CONSORZIO DI BONIFICA
PIANURA DI FERRARA

OGGETTO: NEWAGRO srl - [ID: 12502 - WEB-VIA FER-VIAVIAF00000064] Progetto di un impianto agrivoltaico denominato "Consandolo" di potenza pari a 57.002,4 kWp e relative opere connesse ed infrastrutture indispensabili, da realizzarsi nei comuni di Argenta e Portomaggiore (FE).
CONTRIBUTO/OSSERVAZIONI.

Con riferimento alla nota di codesta Regione vostro prot. 631277.U del 12/06/2024 assunta a prot. Consorziale 12081 in data 12/06/2024, si comunicano le osservazioni di competenza sulla documentazione scaricata dal link riportato nella sopraccitata nota.

Figura 1

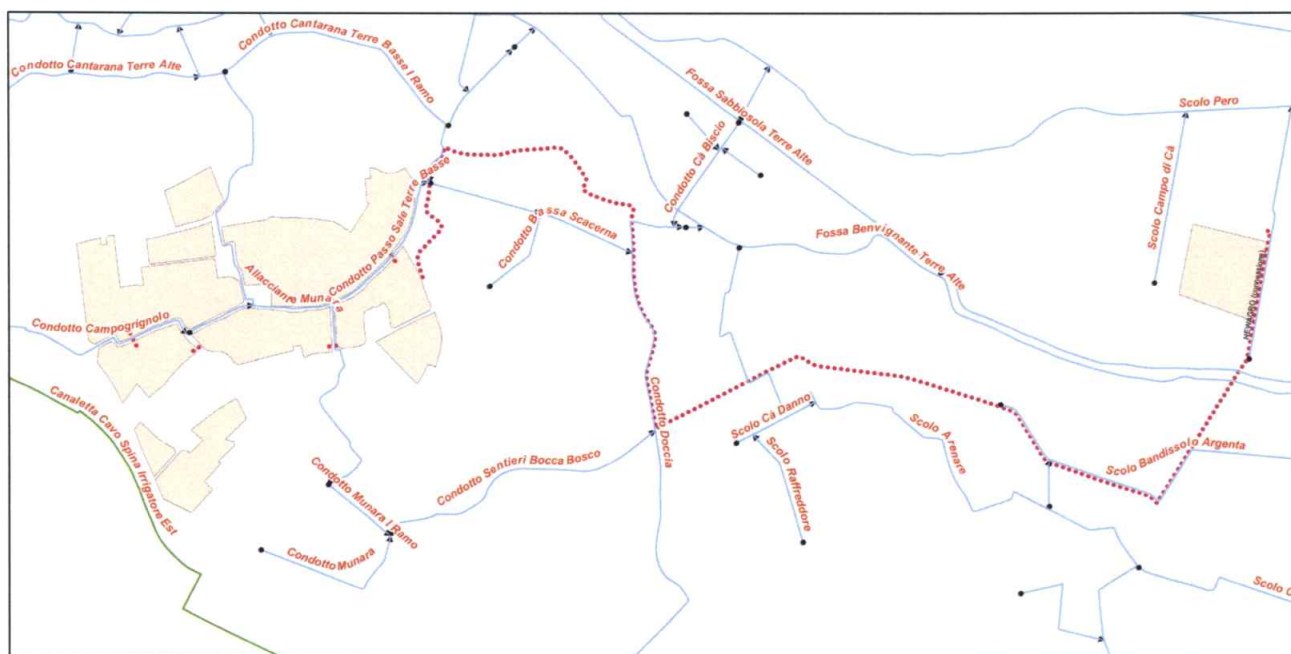
Dall'esame della documentazione inoltrata, si è potuto constatare che la linea di connessione per il collegamento delle aree su cui è prevista la realizzazione degli impianti agrivoltaici in argomento alla RTN sarà realizzata mediante la posa di un cavidotto interrato che, lungo il suo tracciato, andrà ad interferire con diverse linee idrauliche demaniali in gestione a questo Ente, di seguito elencate e raffigurate:

1. attraversamento del **CONDOTTO CAMPOGRIGNOLO** (collegamento Area 4 con Area 5)

2. attraversamento del **ALLACCIANTE MUNARA** (collegamento Area 6 con Area 7)
3. attraversamento del **CONDOTTO PASSO SALE TERRE BASSE** (collegamento Area 3 con Area 7)
4. attraversamento del **ALLACCIANTE CANTARANA SCACERNA**
5. parallelismo con il **CONDOTTO CANTARANA TERRE BASSE 1° RAMO**
6. attraversamento del **CONDOTTO DOCCIA**
7. parallelismo con il **CONDOTTO DOCCIA**
8. attraversamento dello **SCOLO ARENARE**
9. parallelismo con lo **SCOLO ARENARE**
10. parallelismo con lo **SCOLO BANDISSOLO ARGENTA**
11. attraversamento dell'**ALLACCIANTE ALBERONE DELL'ARGENTA**
12. attraversamento dello **SCOLO BANDISSOLO ARGENTA**
13. parallelismo con lo **SCOLO BANDISSOLO ARGENTA**
14. attraversamento della **FOSSA BENVIGNANTE TERRE ALTE**
15. attraversamento della **FOSSA SABBIOSOLA TERRE ALTE**
16. parallelismo con lo **SCOLO BANDISSOLO GALAVRONARA**

Si precisa che l'autorizzazione di tutte le opere in attraversamento ed in parallelismo con la rete dei canali di bonifica è vincolata al rilascio, da parte del Consorzio, di apposito formale atto di concessione così come previsto dal R.D. 368 del 08/05/1904 e che le aree intestate al Demanio dello Stato per opere di bonifica non risultano di fatto espropriabili e non sono assoggettabili a servitù.

Tutte le opere che andranno ad interferire con i canali di bonifica, sia attraversamenti che parallelismi, dovranno essere progettate nel rispetto dei vincoli previsti dal regolamento consorziale in materia di concessioni e potranno essere autorizzate da questo Ente previa presentazione di specifica domanda di concessione, da redigere su apposita modulistica scaricabile dal sito del Consorzio (www.bonificaferrara.it), unitamente ad elaborati grafici opportunamente quotati con valori altimetrici riferiti a capisaldi consorziali e all'attestazione di pagamento delle spese istruttorie.

Figura 2

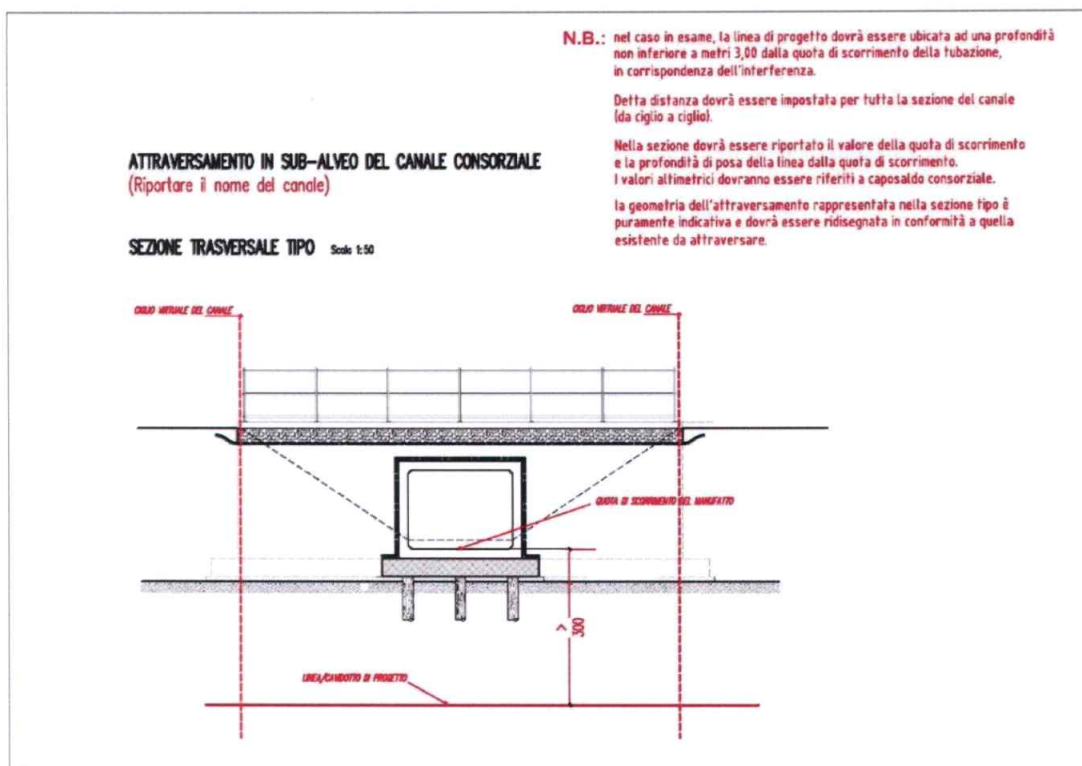
Si precisa che gli **ATTRAVERSAMENTI** dei canali:

- se previsti in **subalveo**, dovranno rispettare una profondità minima di **m 5,00** tra la sommità del cavidotto e la quota di fondo di progetto delle linee demaniali. Detta profondità potrà essere ridotta fino a **m 2,00** solo nel caso in cui la Ditta si impegni a rivestire le sponde e l'alveo del canale per uno sviluppo lineare di almeno **m 5,00** o nel caso in cui il tratto di canale interessato dall'attraversamento risulti già tombinato o rivestito;

- nel caso di attraversamenti di ponti e di tombinamenti di cui non si conoscono né la tipologia né le dimensioni dell'opera di fondazione, si prescrive, in via precauzionale, il mantenimento di una profondità minima non inferiore a **m 3,00** da riferire alla quota di scorrimento del manufatto;

- se previsti **interrati** con sovrappasso in corrispondenza di tombinamenti, dovrà essere mantenuta una distanza tra il cavidotto e l'estradosso della canna di almeno 20 cm;

Figura 3

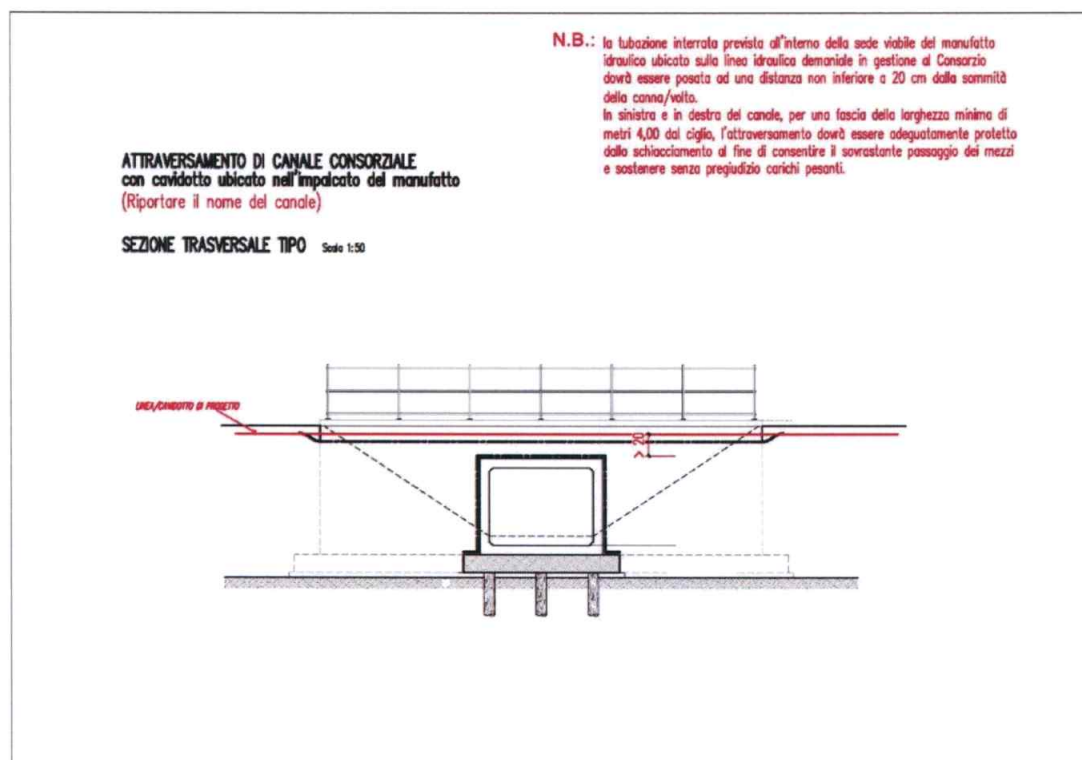
Per i **PARALLELISMI INTERRATI** posizionati nella fascia di 10 m dal confine del canale, dovrà essere mantenuta la seguente distanza:

- **4,00 m** dal ciglio, per i canali in trincea;
- **4,00 m** dal piede esterno arginale, per i canali arginati;
- **0,00 <=> 4,00 m** dal ciglio virtuale, per i canali tobinati;
